**PREVOST**

**BULLETIN DE  
GARANTIE**

**BG23-34**

DATE :	Décembre 2023	SECTION :	06 ÉLECTRIQUE
EXPIRATION :	Décembre 2025		
SUJET :	<b>MODIFICATION DU HARNAIS DES ACCESSOIRES MOTEUR</b>

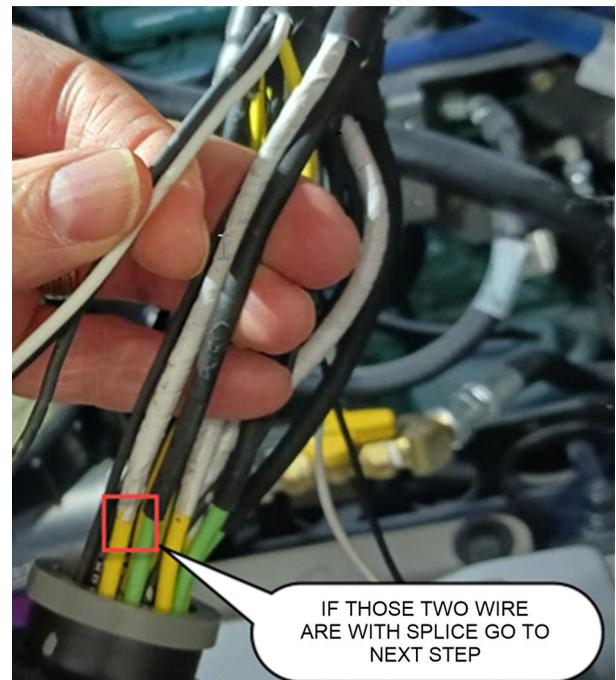
2. Localiser le connecteur B99.
3. Déconnecter le connecteur B99.

4. Enlever un pied de la gaine de protection à partir du connecteur B99.
5. Vérifier s'il y a des fils avec une épissure, voir image.
  - Si oui, passez à l'étape suivante.
  - Sinon, réinstaller la gaine de protection et sécuriser le harnais pour compléter la procédure.

## REPLACER LES ÉPISSURES PAR UN CONNECTEUR

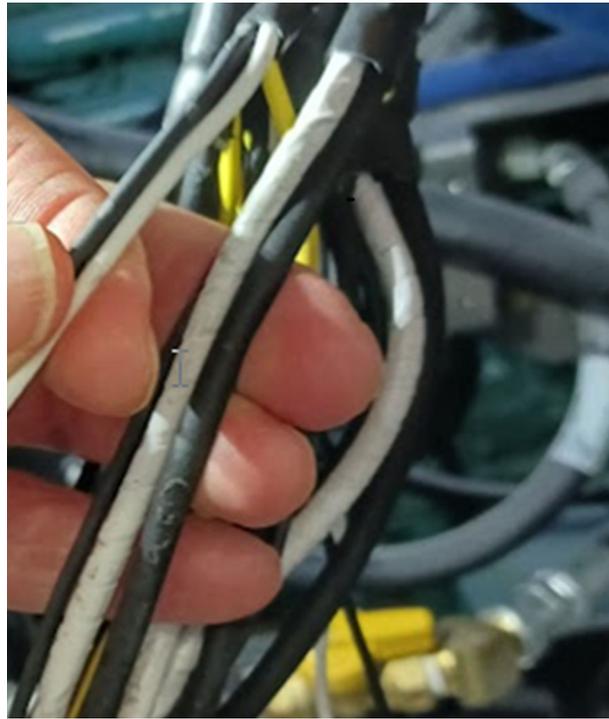
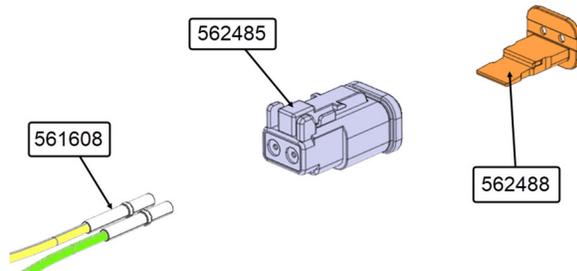
1. Enlever les épissures.

2. Sertir un terminal 561608 (2x) sur chaque fil du harnais.
3. Insérer les terminaux dans le connecteur 562485.
4. Sécuriser les terminaux dans le connecteur avec la barrure secondaire 562488.

## ASSEMBLAGE CÂBLE DE JONCTION

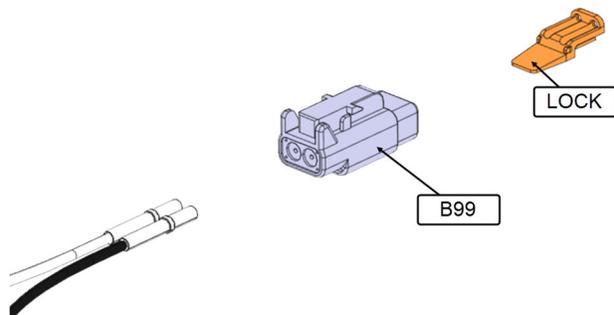
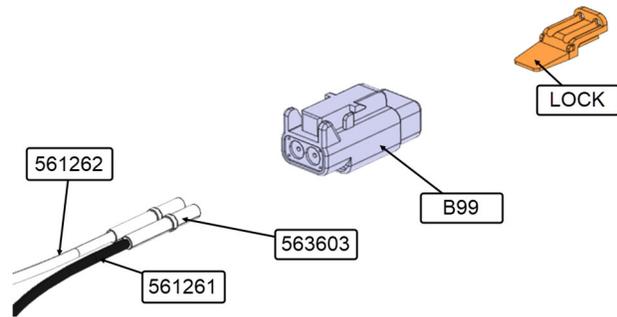
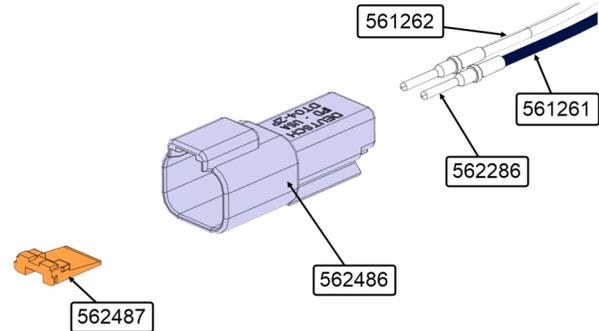
1. Enlever le connecteur existant B99, jeter les fils avec les épissures. Conserver le connecteur et la barrure secondaire.

2. Sertir un terminal 563603 (2x) sur chaque fils 561261 et 561262.
3. Insérer les terminaux dans le connecteur B99.
4. Sécuriser les terminaux dans le connecteur avec la barrure secondaire.
5. Tordre les fils avant d'installer l'autre extrémité.

6. Sertir un terminal 562286 (2x) sur chaque fils 561261 et 561262.
7. Insérer les terminaux dans le connecteur 562486.
8. Sécuriser les terminaux dans le connecteur avec la barrure secondaire 562487.

### CONNECTER LE CÂBLE DE JONCTION

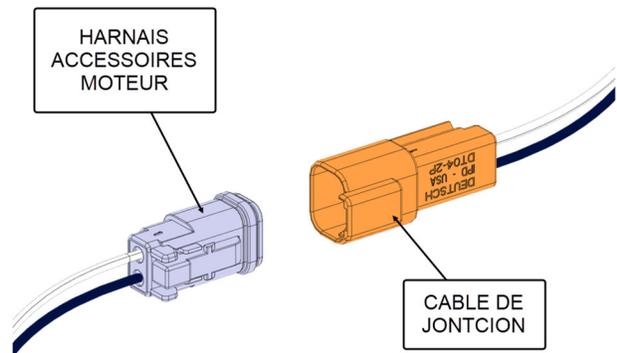
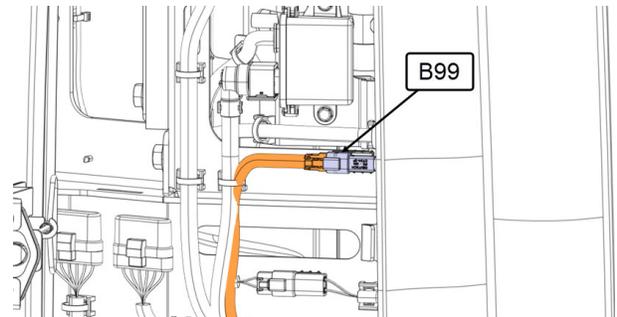
1. Brancher le câble au harnais.
2. Installer du ruban en tissu sur le câble de jonction.
3. Réinstaller la gaine de protection.

4. Brancher l'autre extrémité sur le connecteur B99 (capteur de température T4)
